筑安集团大厦

方案设计

筑安集团大厦(工规变更)总平面规划及建筑设计方案评审会

福建筑安投资集团有限公司筑安集团大厦(工规变更)总
平面规划及建筑设计方案评审会专家组意见

1#楼屋面层平面图

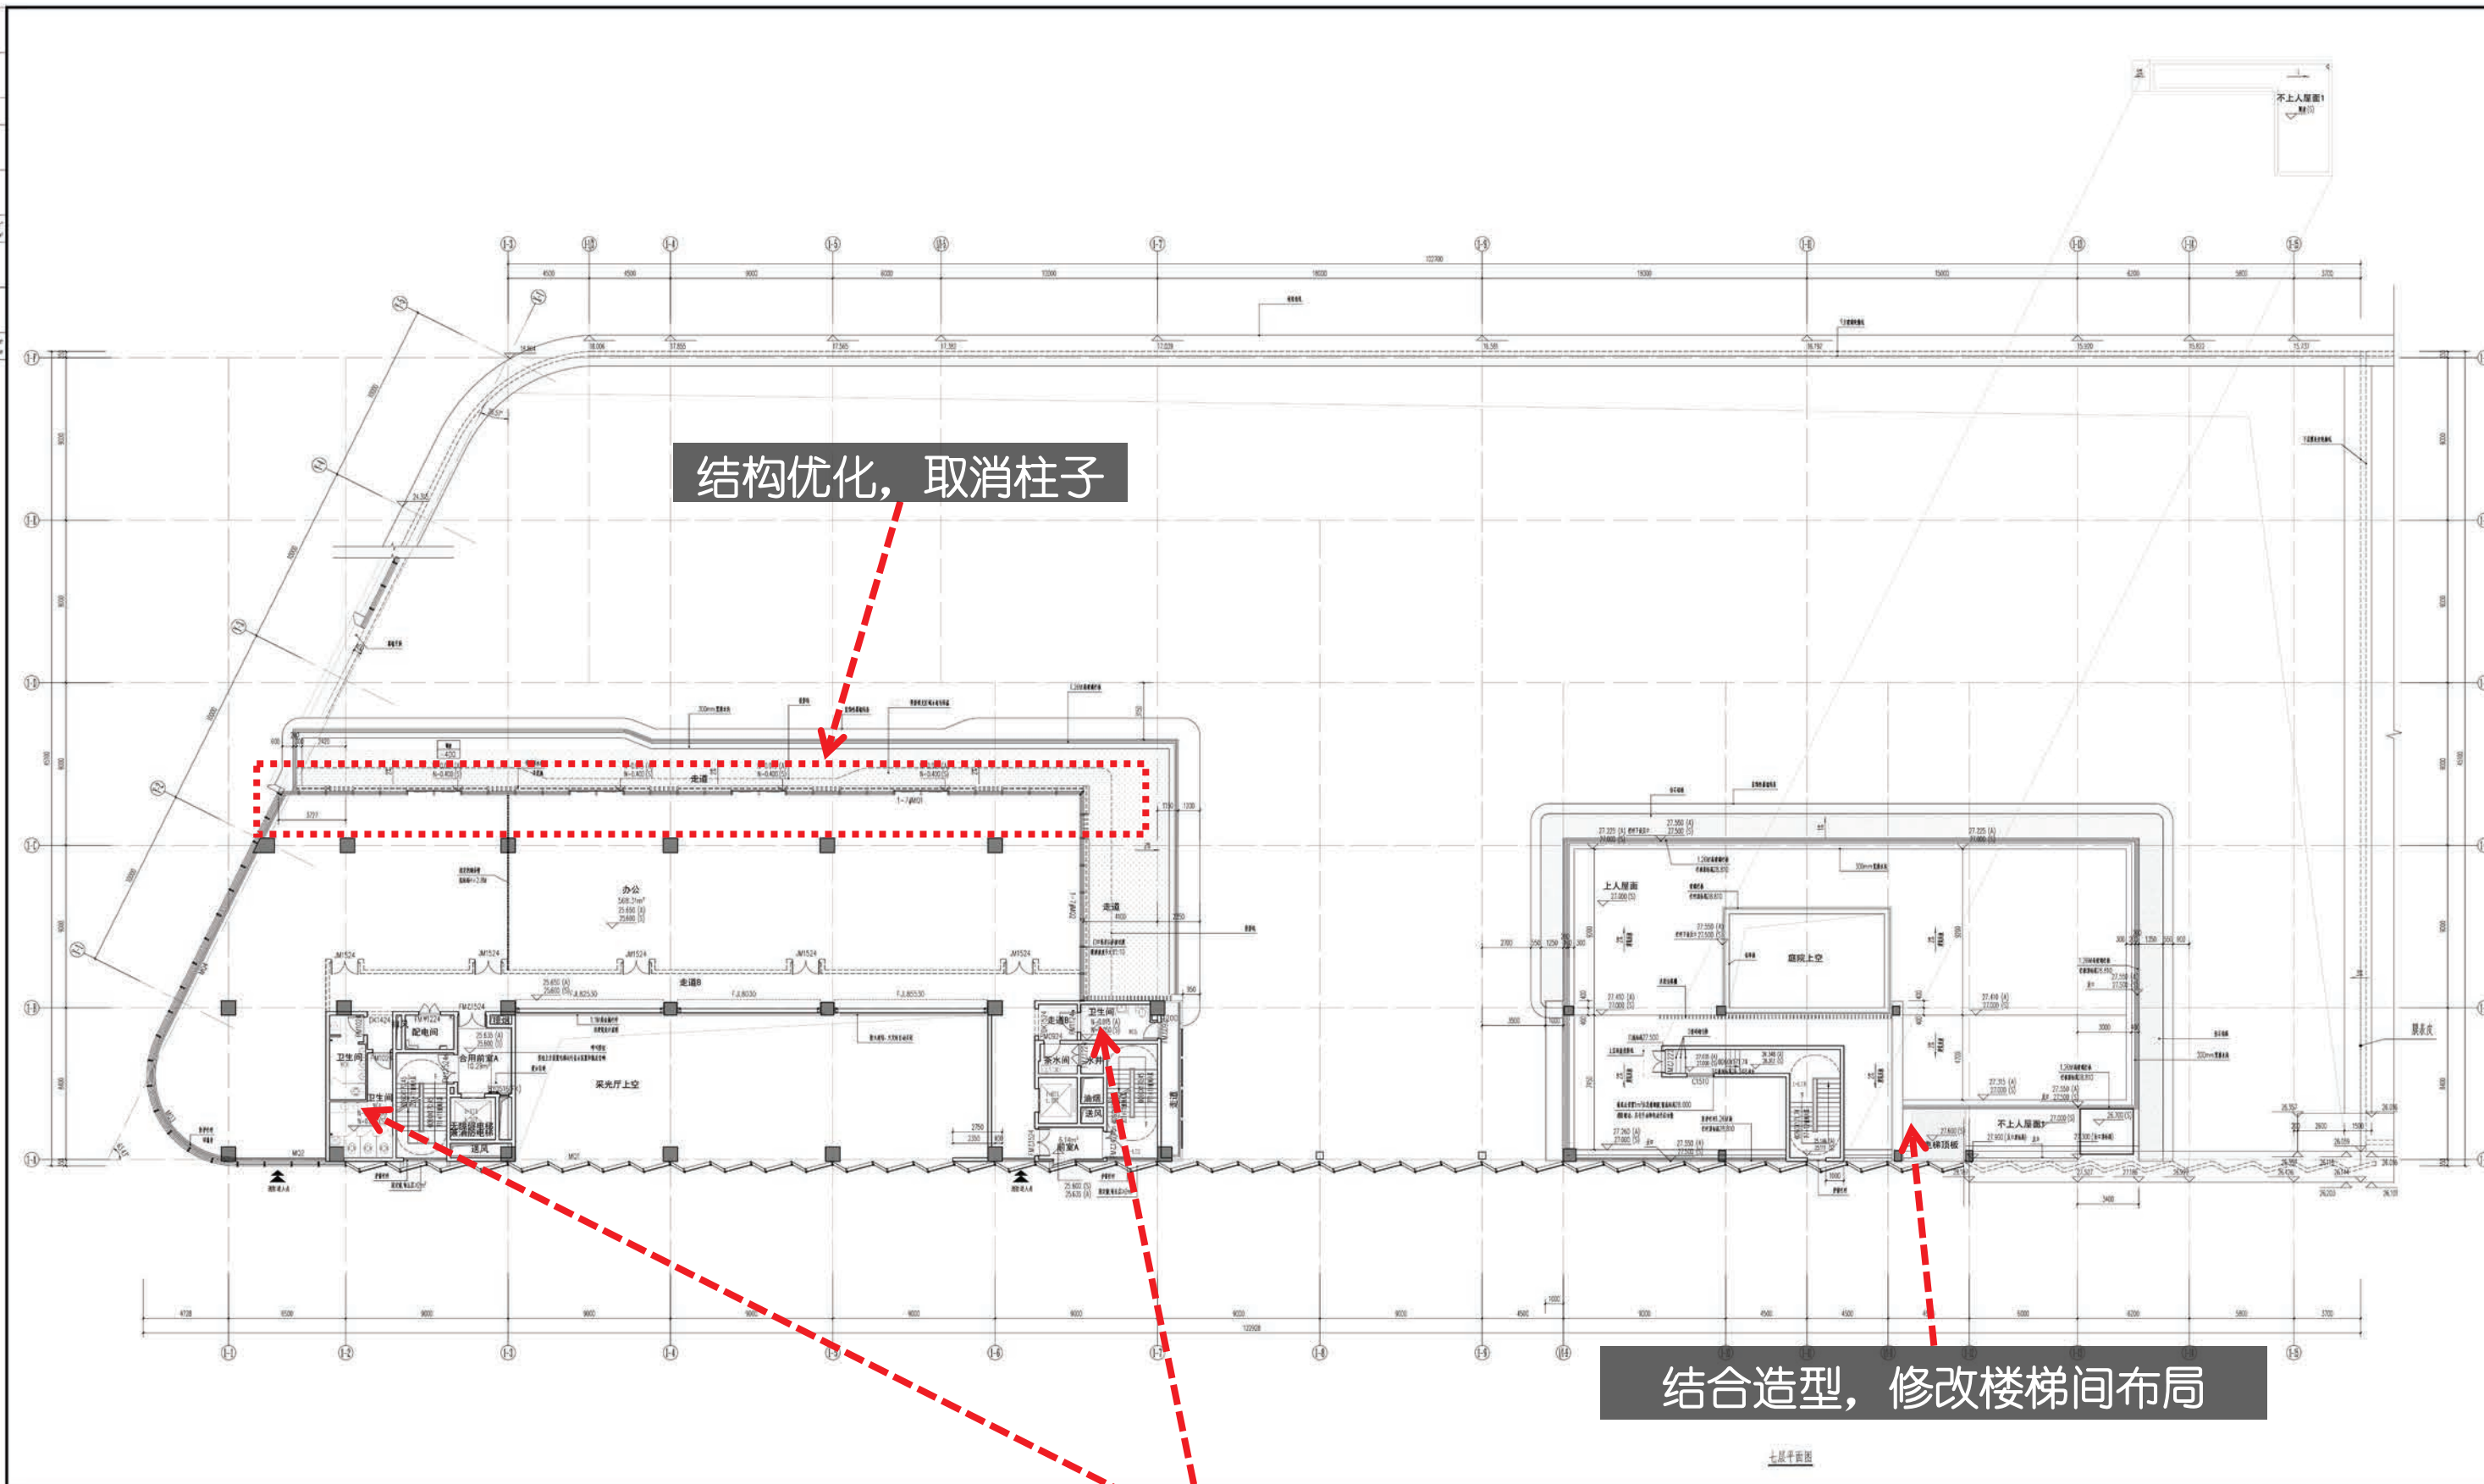
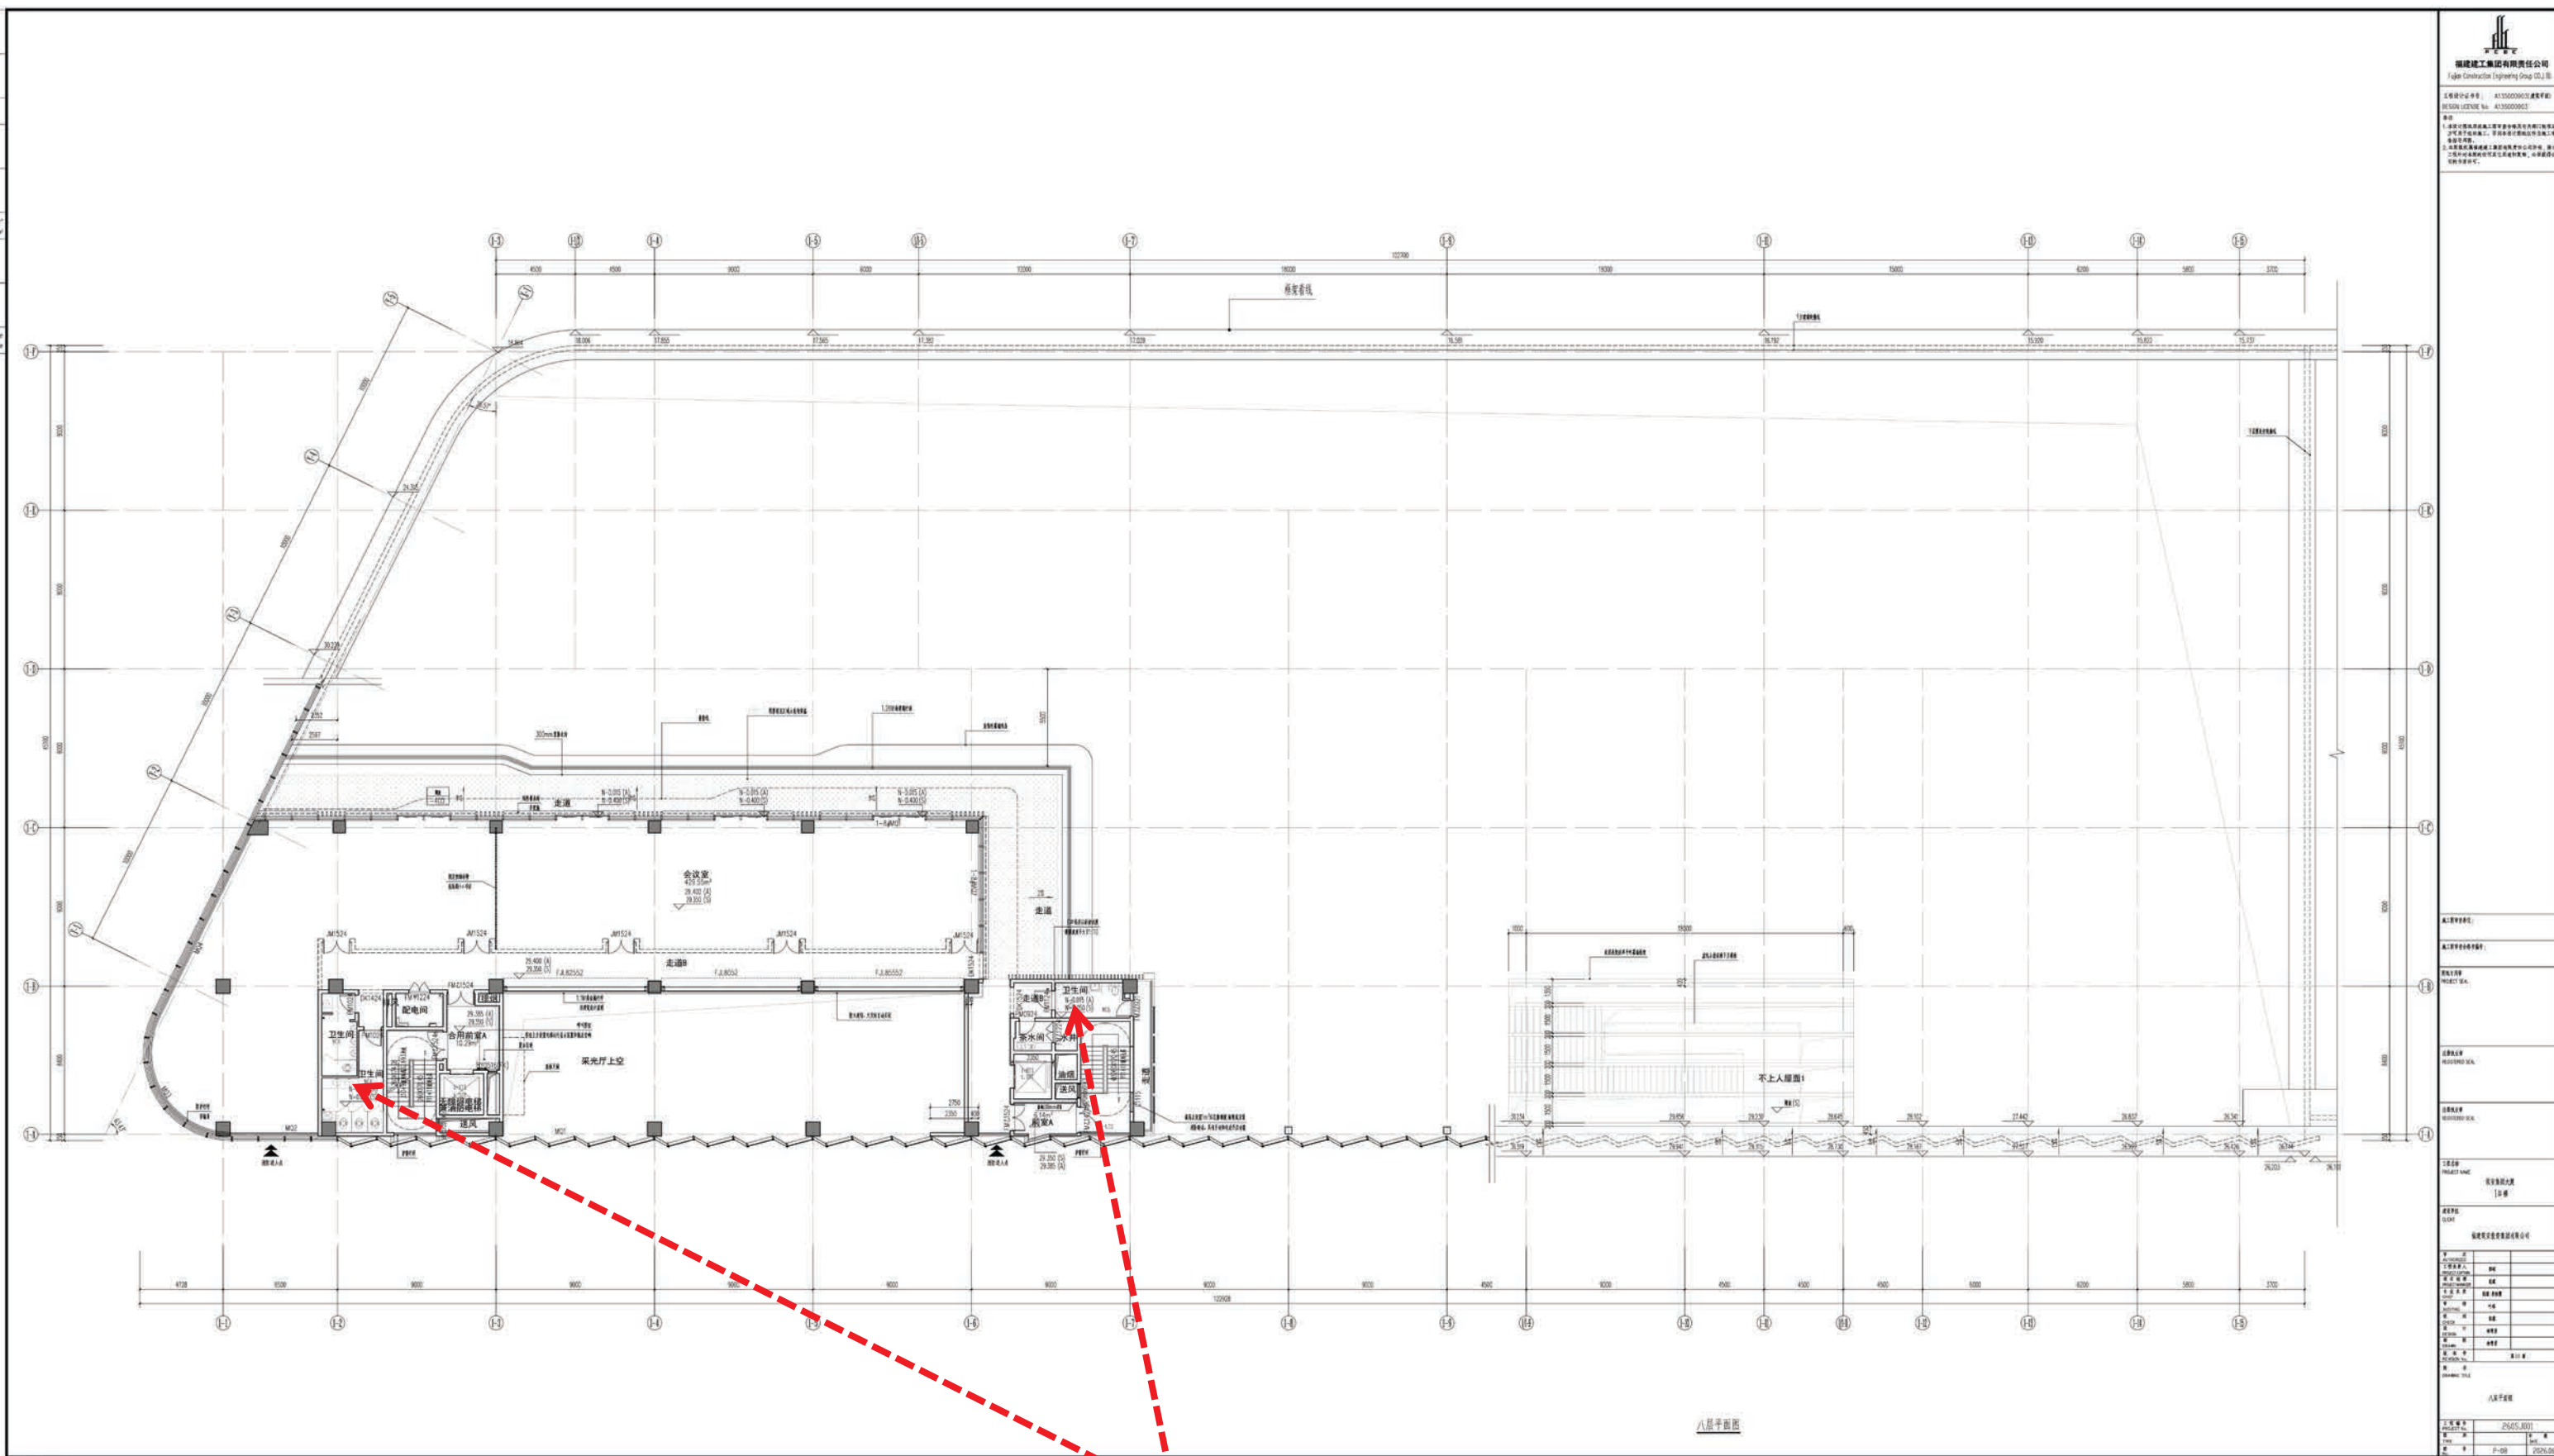
结构优化, 取消柱子

结合造型, 修改楼梯间布局

调整卫生间布局

调整卫生间布局

1#楼屋架层平面图
技术图纸 | TECHNICAL DRAWING

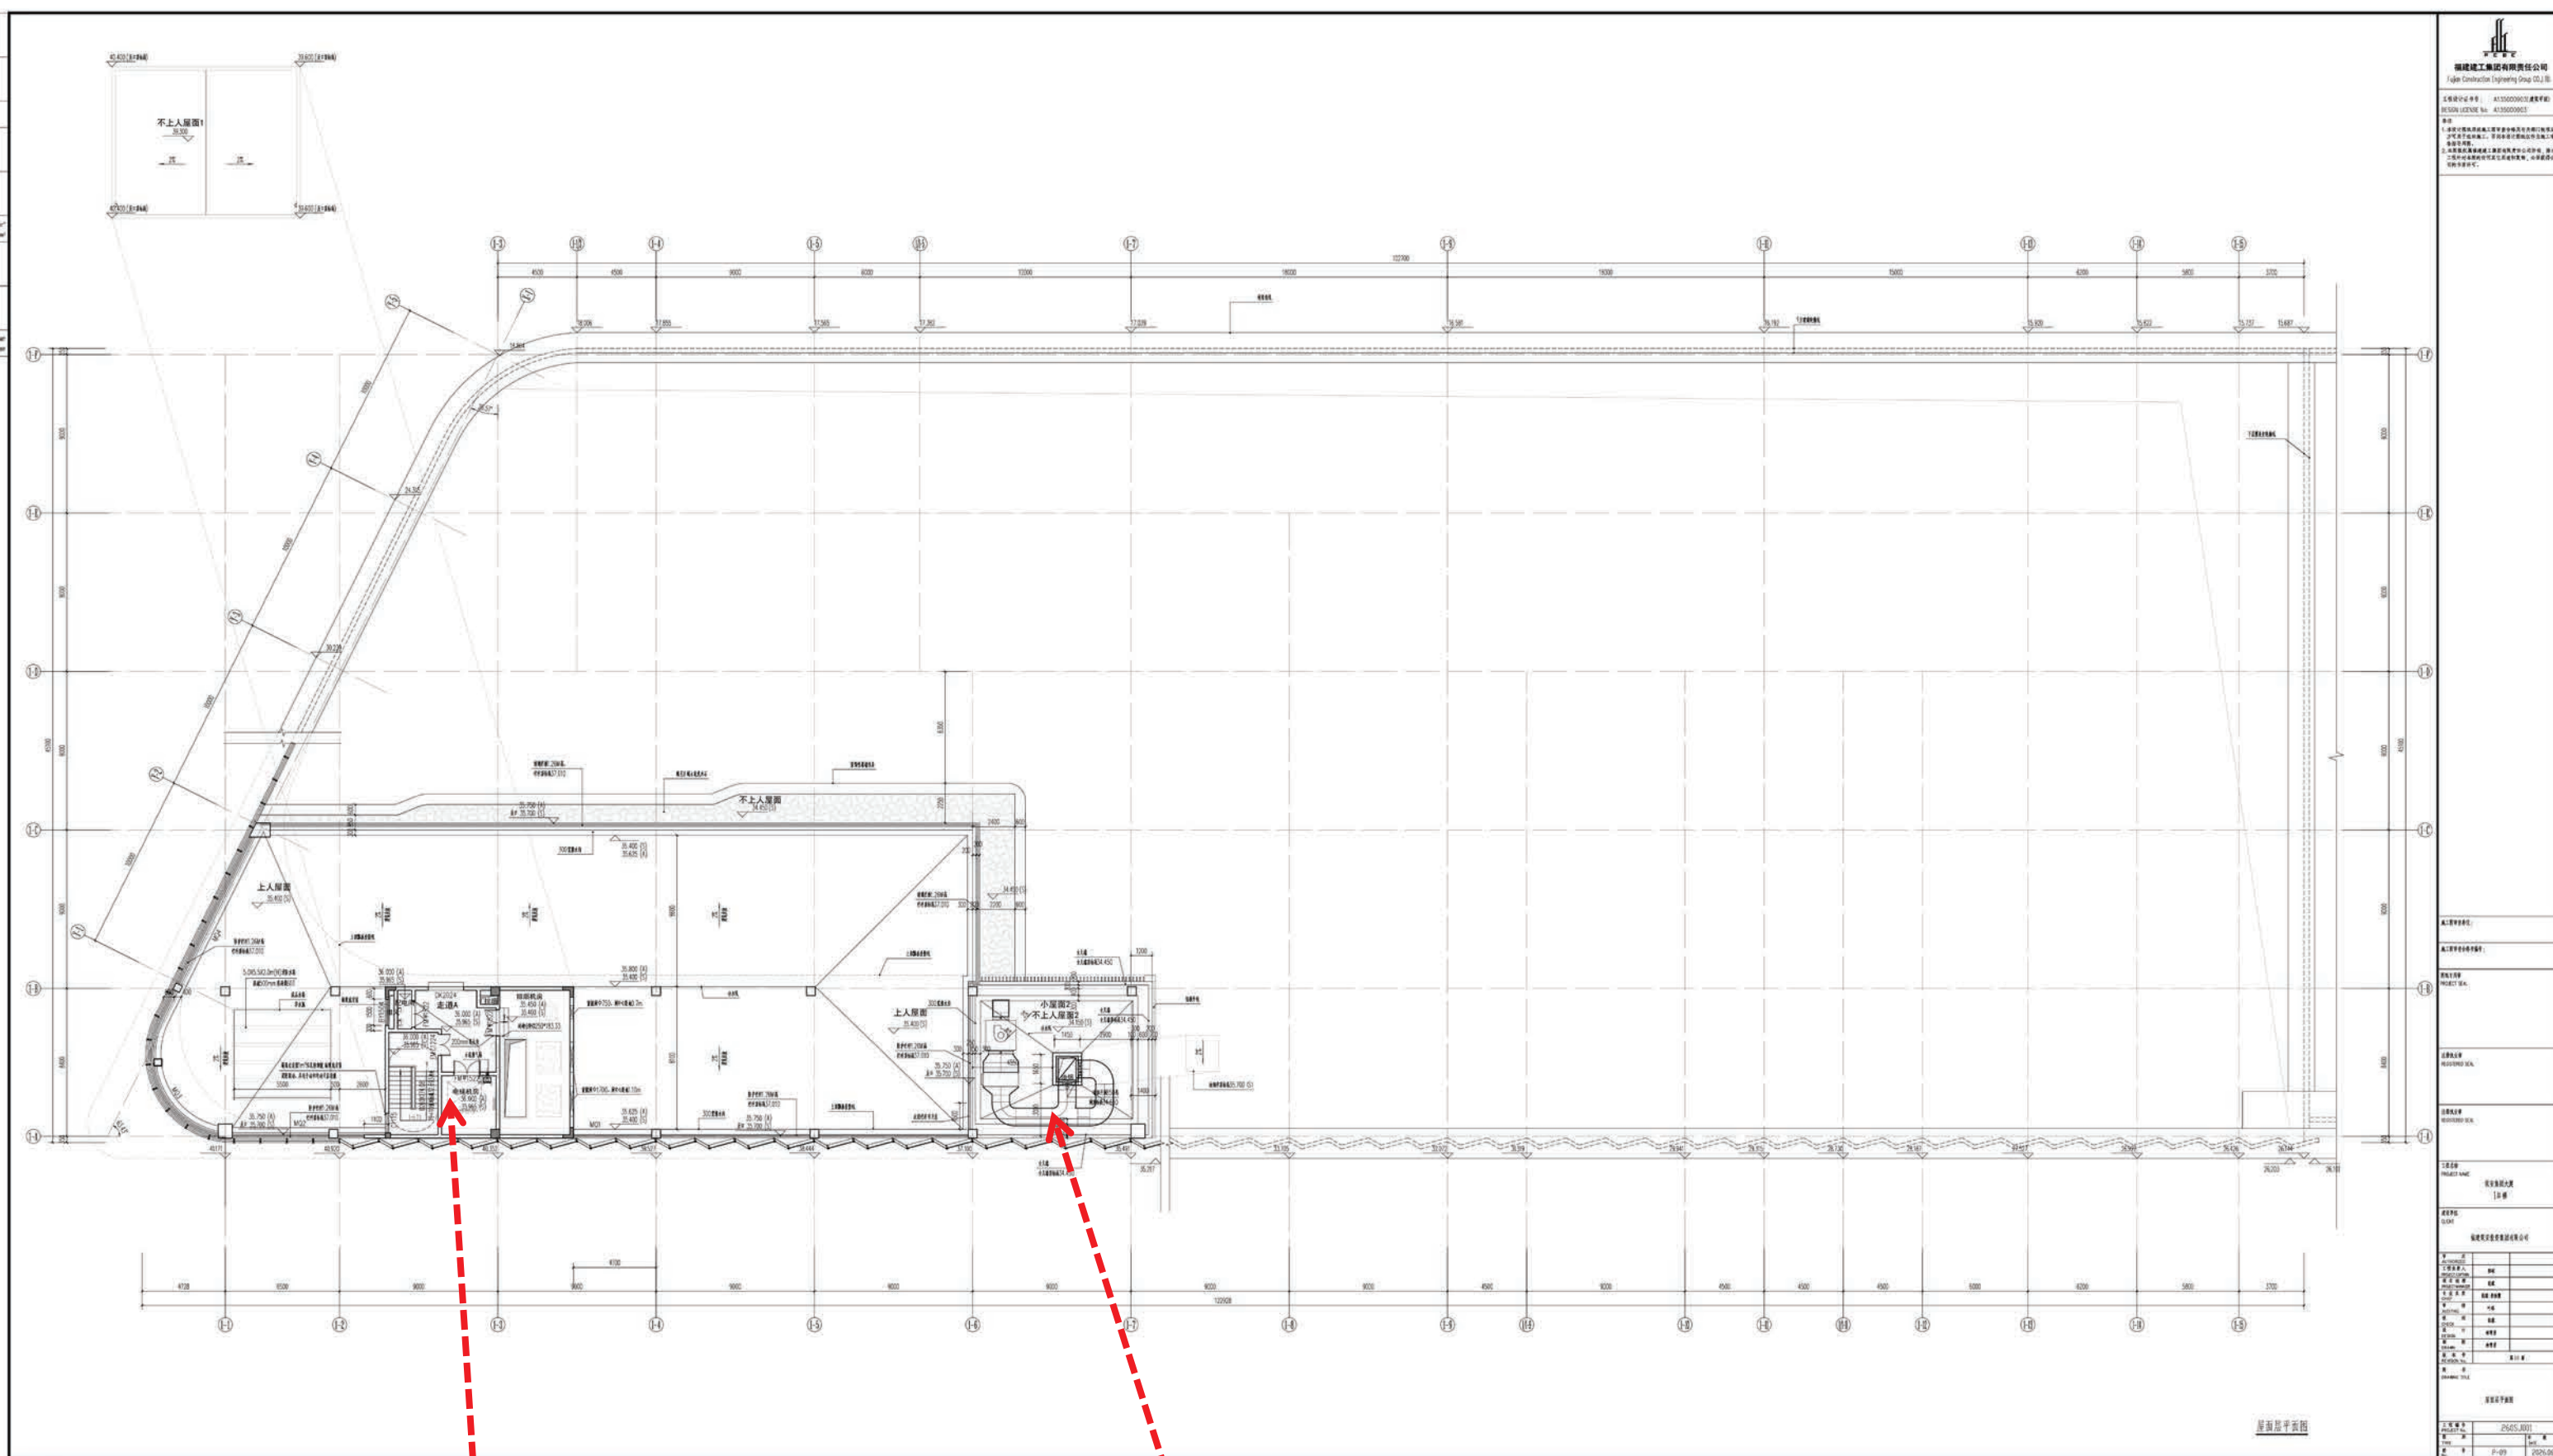
调整设备机房大小

局部降低屋面标高， 补充设备机组
